長崎県公共事業評価監視委員会

石木ダムの治水代替案について私たちが検討した結果をお送りしますので、真摯に検討されることを要請いたします。

石木ダムの治水代替案が採用されないカラクリ —実際には石木ダムより安上がりで有効な治水対策がある—

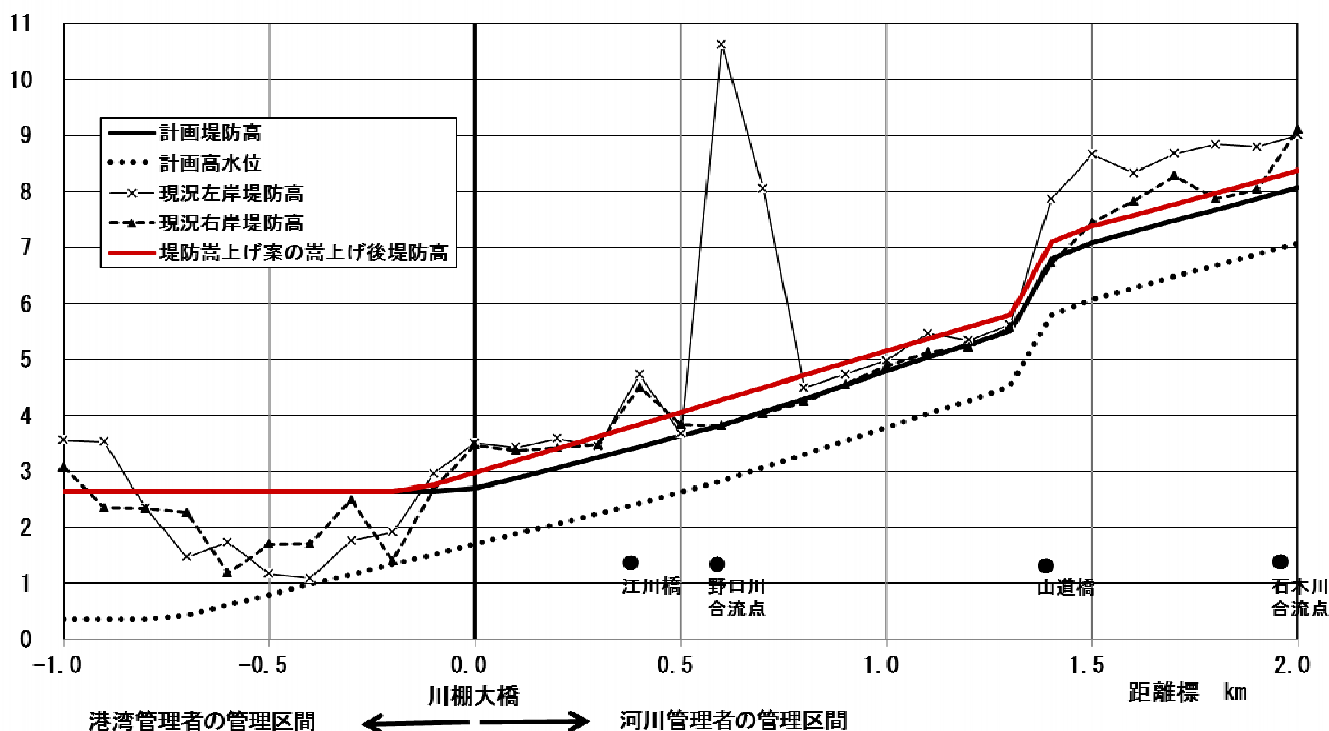
図 1 は、川棚川下流部の現況堤防高と計画堤防高^{〔注 3〕} および長崎県による嵩上げ後の堤防高を示したものです。長崎県は距離標－0.1～2.1 km の区間で概ね 0.3～0.46m の堤防嵩上げが必要としています。そのために、5 橋の橋梁架替に 39 億円、4 排水機場の建設に 27 億円、護岸嵩上げ等に 37 億円の費用がかかるとしています。

県の計算は計画堤防高をベースにして嵩上げ高を求めたものです。しかし、現況堤防高と計画堤防高の関係をみると、同図で明らかなように左右両岸とも現況堤防高が計画堤防高を上回っており、県が示す嵩上げ後の堤防高を現況堤防高が上回っている区間が大半を占めています。すなわち、県が約 2.2 km の区間で堤防の嵩上げが必要だとしています。その大半の区間では、県が示す必要な堤防高がすでに現況堤防高によって確保されているのです。当然のことながら、橋梁振替、護岸嵩上げ等の費用は大幅に減ることになります。

石木ダム計画の事業費には表4のとおり、川棚川・石木川の河道整備の費用が含まれていますが、わずか1.6億円です。しかし、図1、図2を見ると、距離標0.1kmより下流では現況堤防高が計画堤防高を大幅に下回っているところが多く、河道整備にもっと費用がかかるはずですが、それにはカラクリがあって、距離標0kmより下流は河川管理者ではなく、港湾管理者の管理

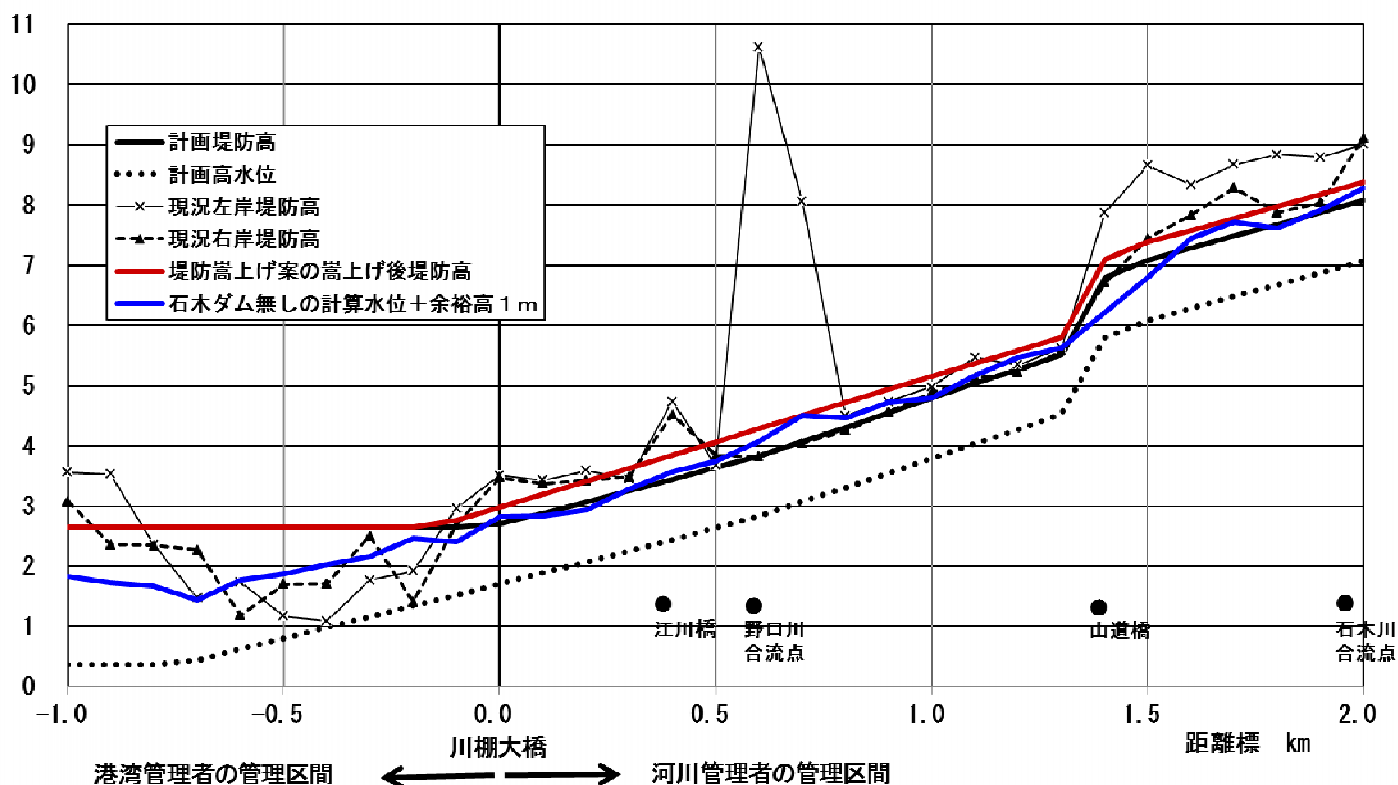
図2は前出の図1にその計算水位＋余裕高（1 m）を書き入れたものです（余裕高については〔注3〕を参照）。この計算水位＋余裕高は長崎県による嵩上げ後の堤防高を全対象区間で下回っています。このように県が示す堤防嵩上げ高は、県自身の水位流量計算表を使っておらず、不正確なものであり、且つ、過大な値が求められているのです。

以上のとおり、県の水位流量計算表を使って石木ダム無しの水位を計算すると、堤防嵩上げを必要とする区間が大幅に短くなります。

図3 川棚川の堤防高と石木ダム無し計算水位との差

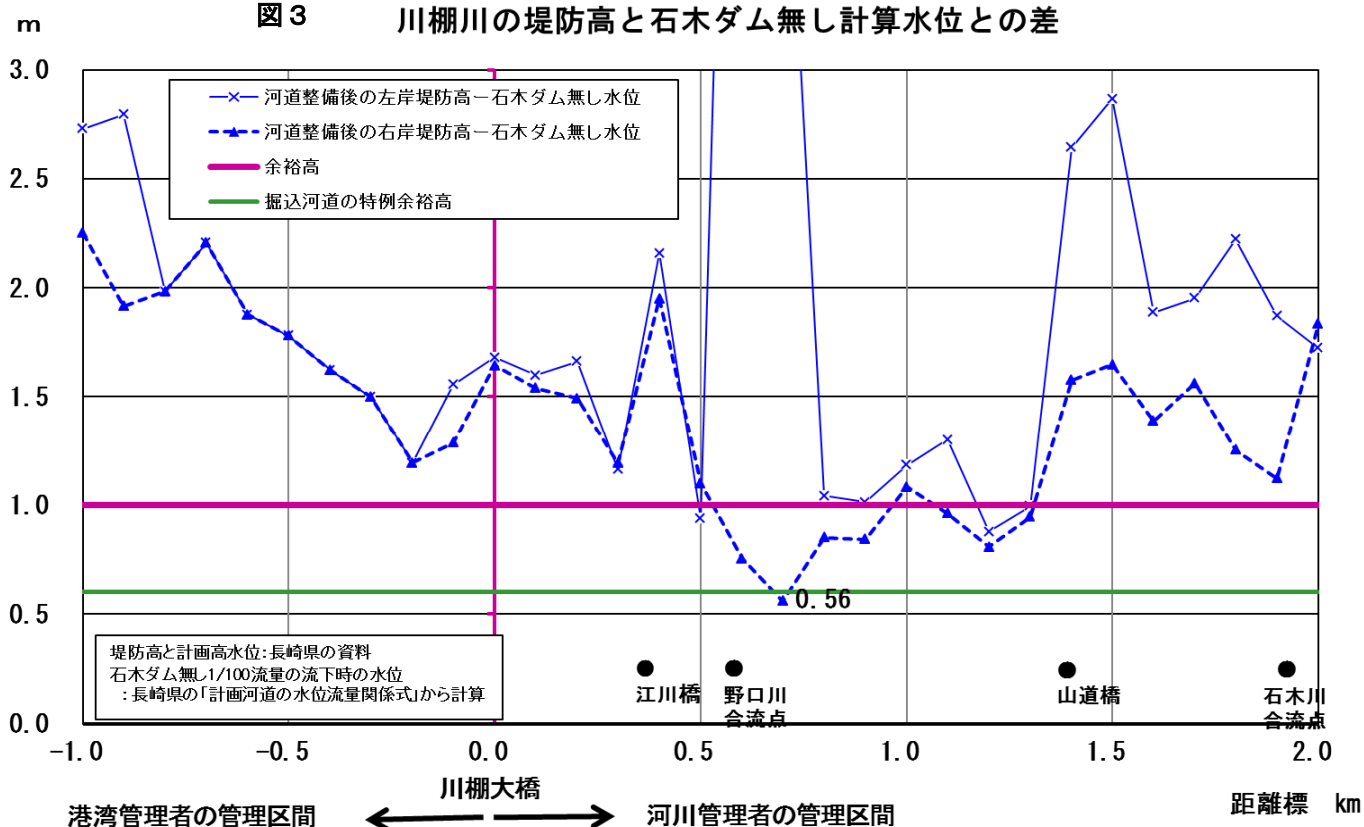
図3は(3)で指摘した現況堤防高が計画堤防高を上回っていることも踏まえて、河道整備後の堤防高と、石木ダム無しの計算水位(上記の計画河道の水位流量計算表を使用)との差を示したものです。

「河道整備後の堤防高－計算水位」が川棚川の余裕高 1m を下回って嵩上げが必要なのは左岸では距離標 0.5～1.3km の区間、右岸では 1.2～1.3km の区間のみであり、限られた区間です。

県が堤防嵩上げ案として示した嵩上げ必要区間、すなわち、距離標－0.1～2.1km の両岸と比較すると、大幅に短くなっています。したがって、上記の計算水位に基づけば、橋梁架替も排水機場の建設も護岸嵩上げ等も工事費が大幅に小さくなることは確実です。

前出の図 3 において、河道整備後の堤防高と石木ダム無しの計算水位との差が余裕高 0.6m を下回るのは、距離標 0.7km 付近のきわめて限られた区間だけ（図 3 からは数十m と推測される）であり、しかも、余裕高 0.6m に対する不足高は最大でわずか 4cm に過ぎません。この不足高は治水計画の誤差範囲のオーダーです。このように非常に短い区間ですから、堤防嵩上げの工事費が非常に小さな金額で済むことは言うまでもありません。

長崎県による堤防嵩上げ案は川棚川下流部約 2.2km の区間の両岸で嵩上げが必要となるので、橋梁架替、排水機場の建設、護岸嵩上げ等の工事等で合計 103 億円の事業費が川棚川でかかるとしています。正しい計算によるものではありません。それは（３）で述べたとおり、嵩上げの対象区間で現況堤防高が計画堤防高を上回っていることを無視したものであり、且つ、（４）で述べたとおり、県の計画河道の水位流量計算表とは異なる根拠不明の計算であるからです。正しく計算すれば、嵩上げを要するのは左岸は距離標 0.5～1.3km の区間、右岸は 1.2～1.3km の区間のみです。

そして、川棚川が掘込河道であることの余裕高の特例を使って、余裕高を 1.0m ではなく、0.6m とすれば、嵩上げを必要とするのは、距離標 0.7km 付近のきわめて限られた区間（数十m 程度）だけで、最大でわずか 4cm の嵩上げを行うだけでよいことになるので、その事業費はわずかなものとなります。
